知多火力発電所 7，8 号機建設計画
環境影響評価準備書

補 足 説 明 資 料

令和 7 年 5 月

株式会社 J E R A

図2(1) 塩分水平分布（春季）（海面下0.5m層）

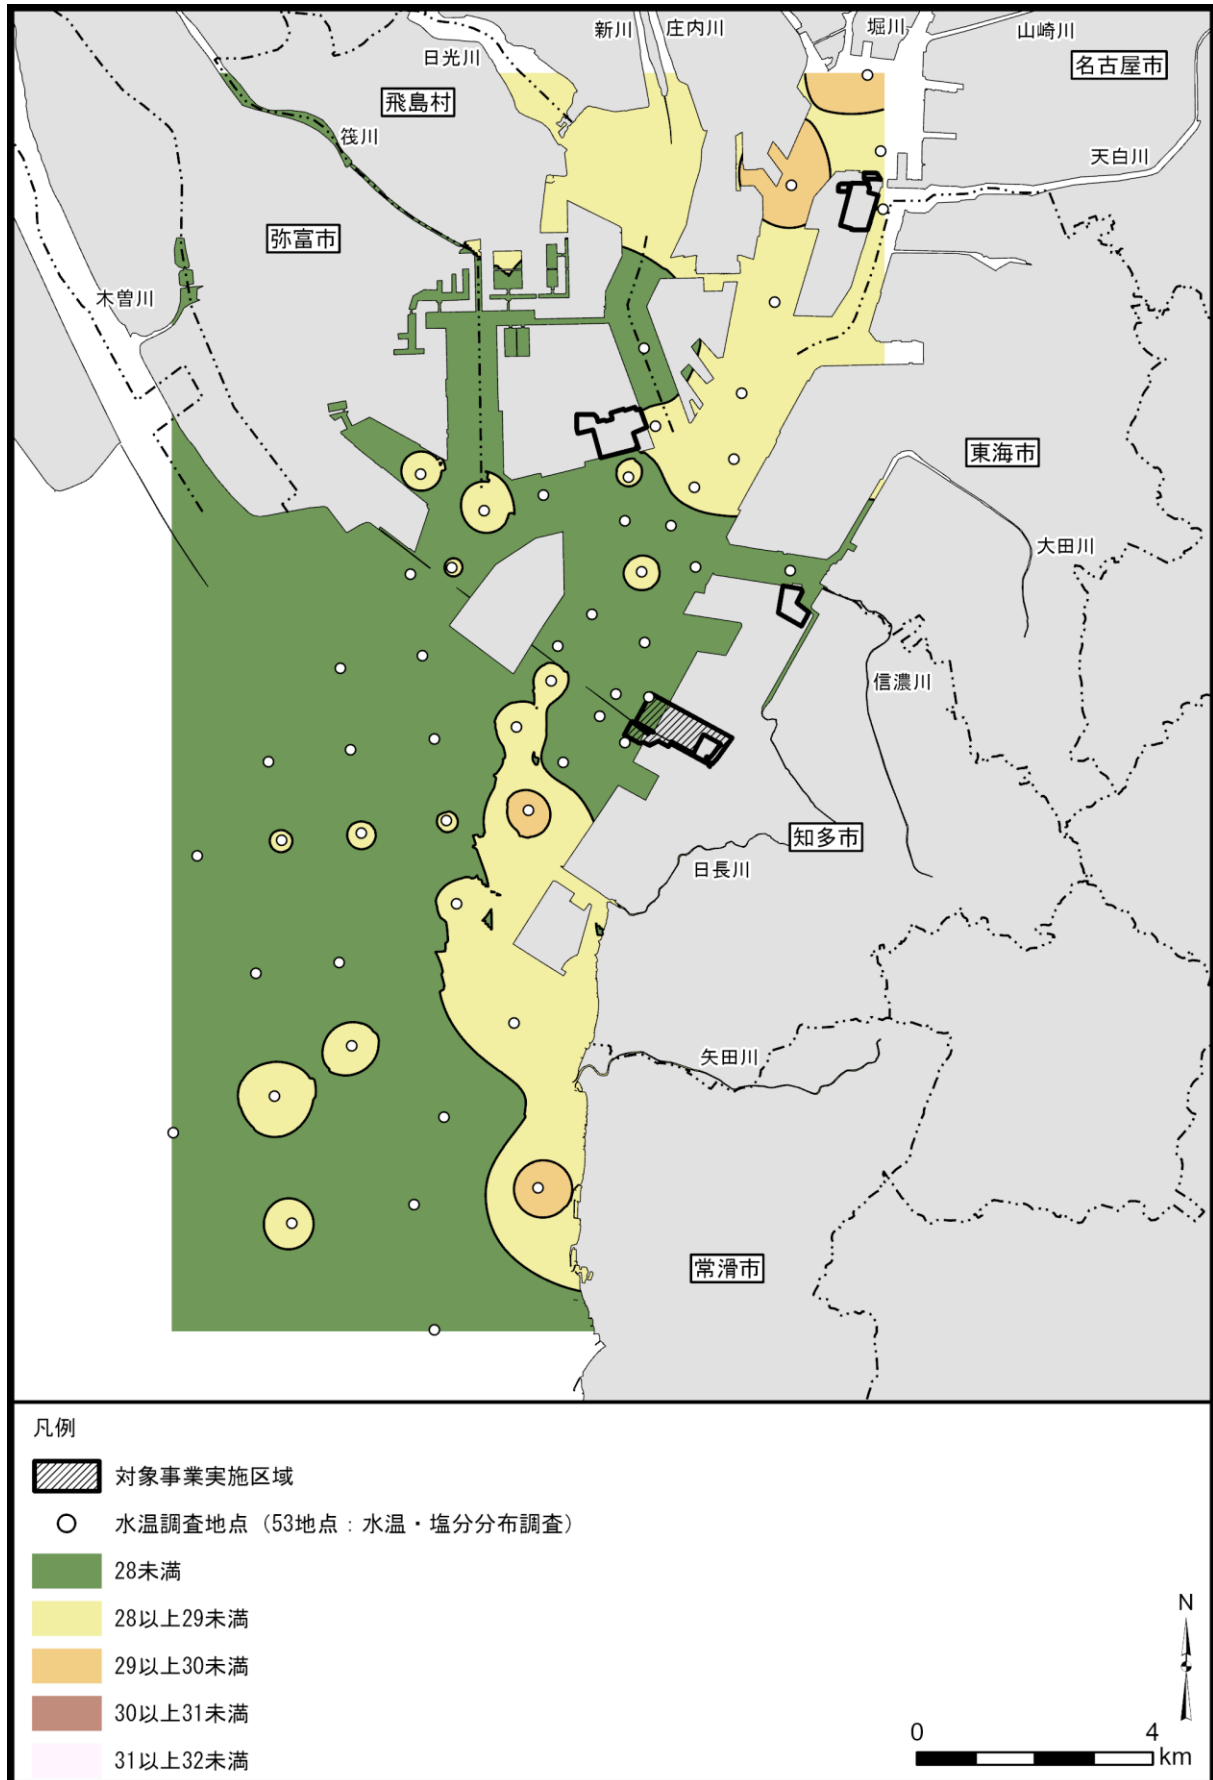
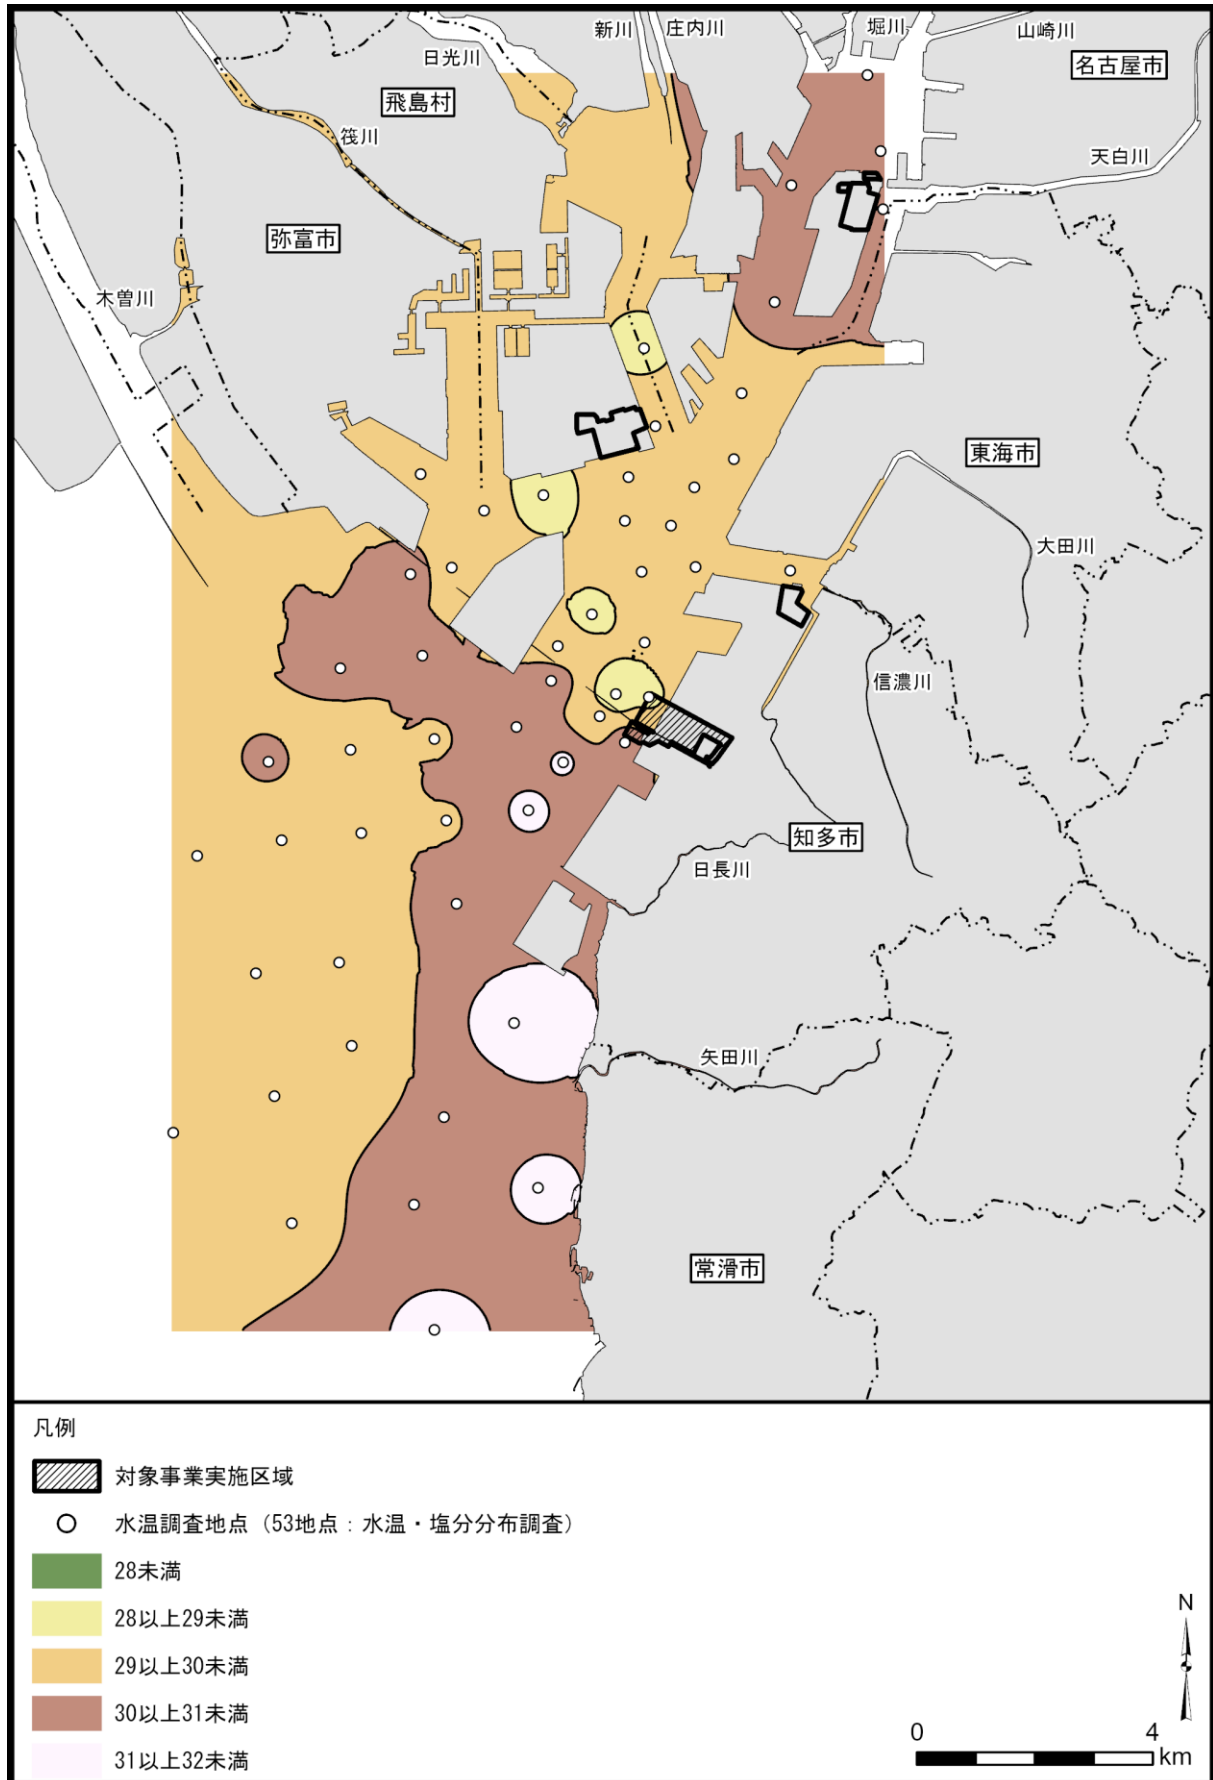
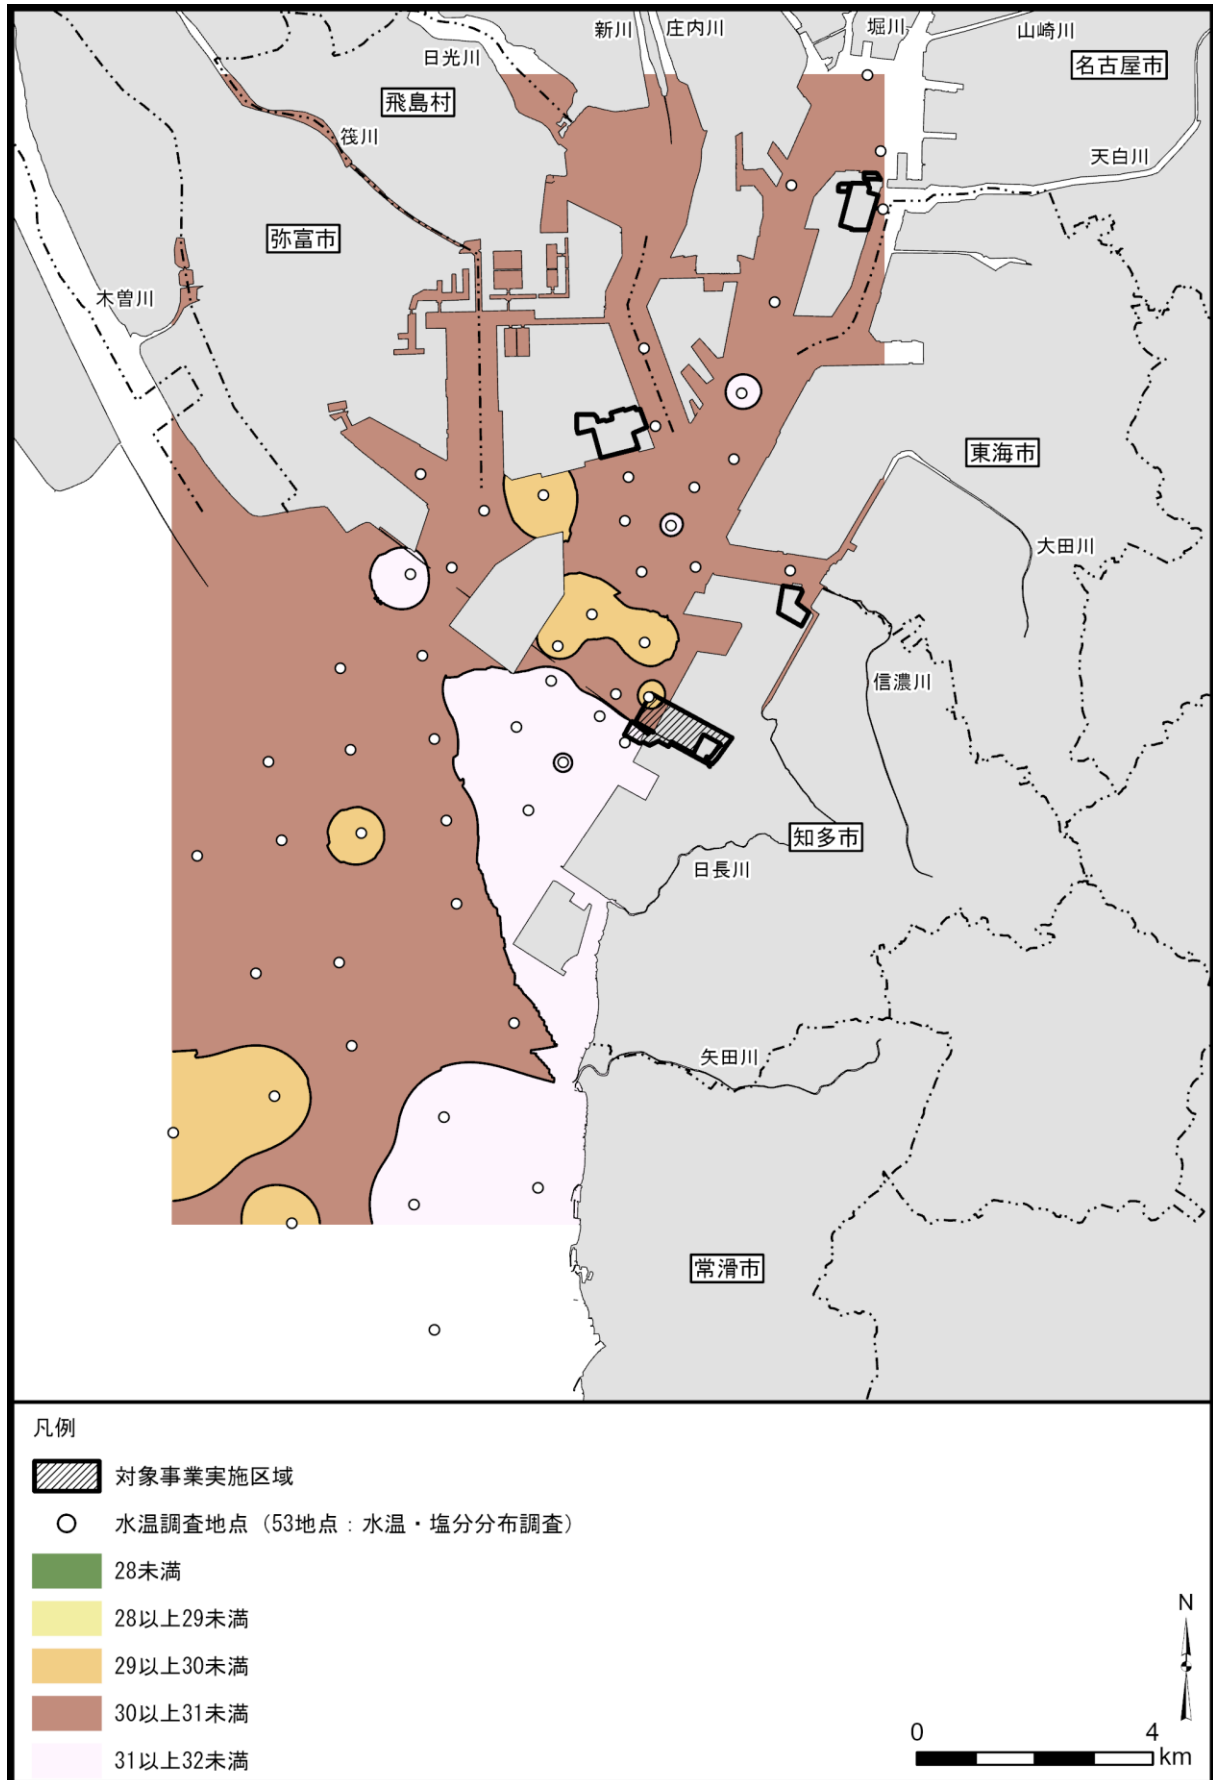
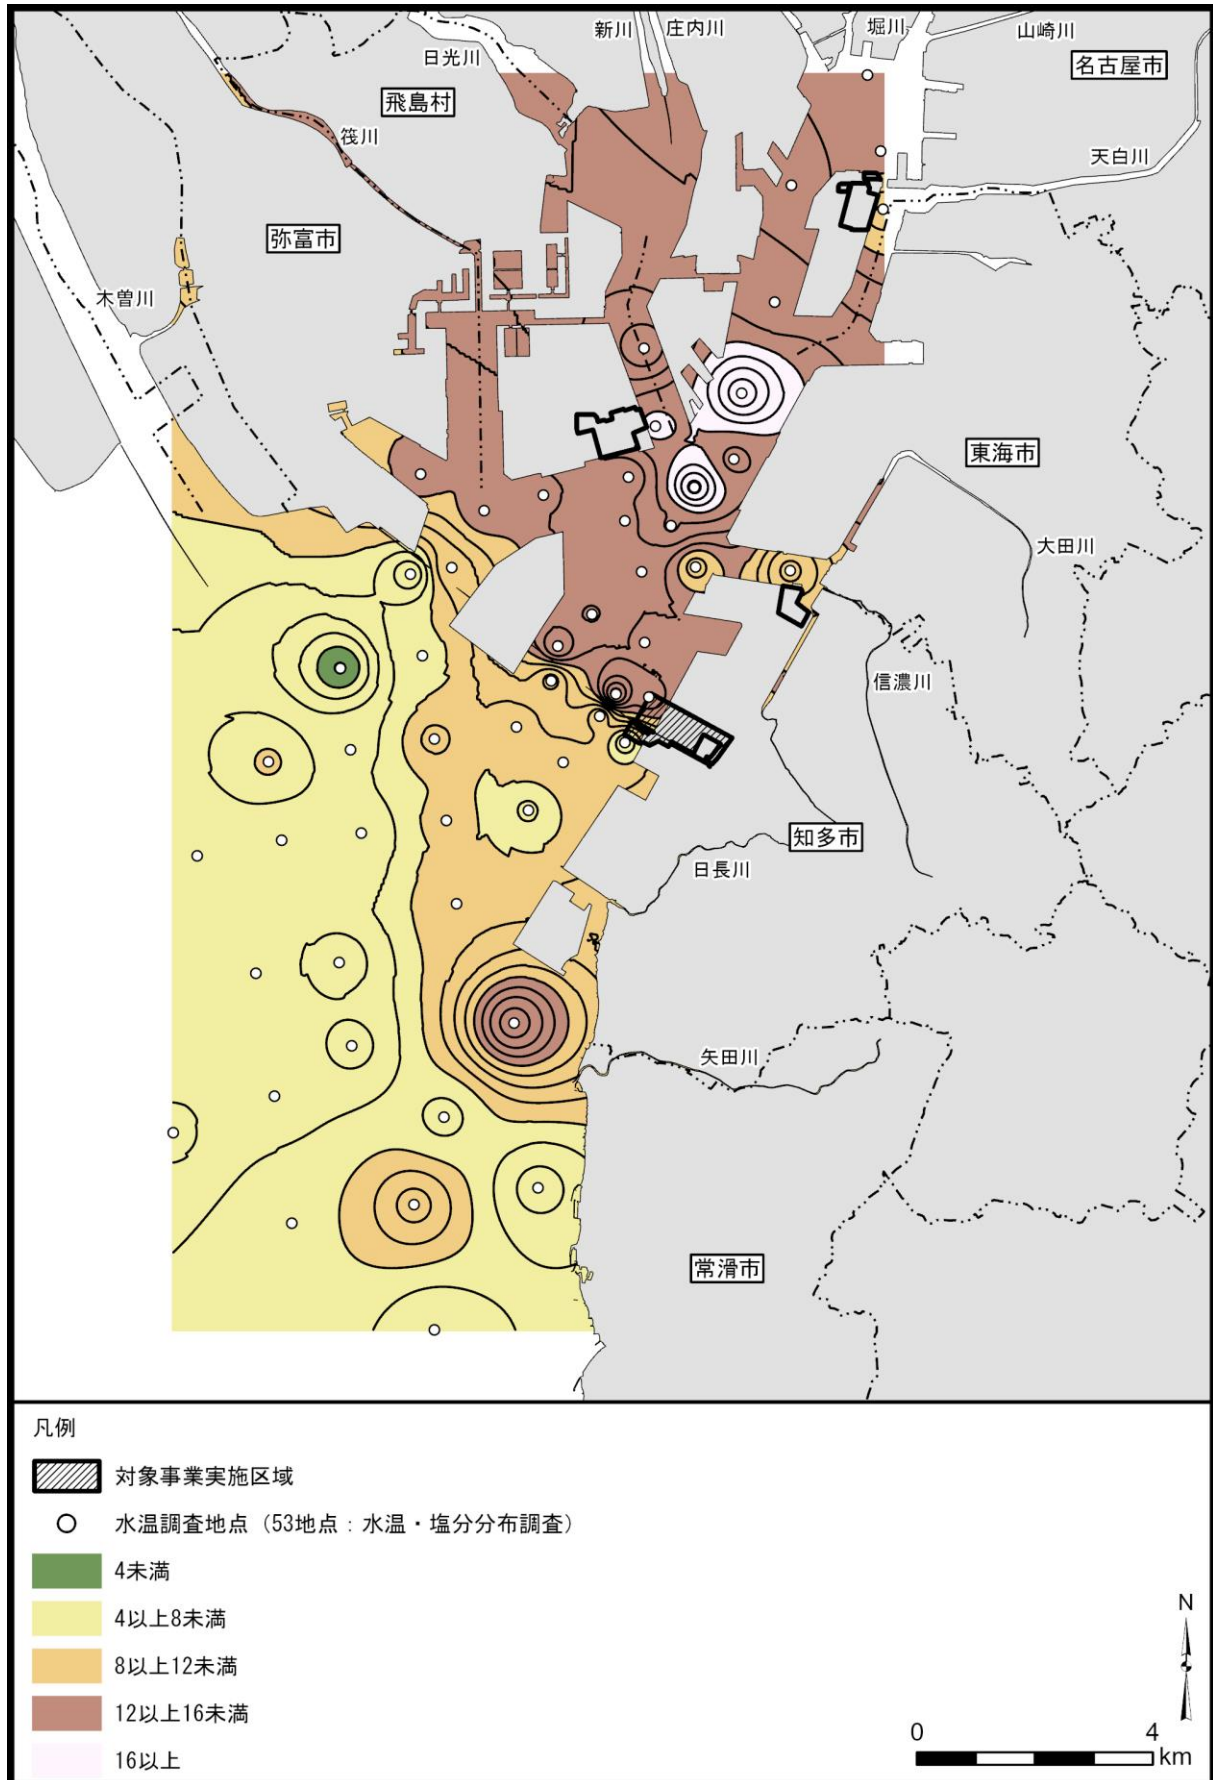
図中に等温線及び等塩分線を追記していただきたい。

「第 10.1.2.1-6 図 水温水平分布」(準備書 P706～713)、「第 10.1.2.1-7 図 塩分水平分布」(準備書 P714～721) に等温線及び等塩分線を追記した図は、別添 44 のとおりです。
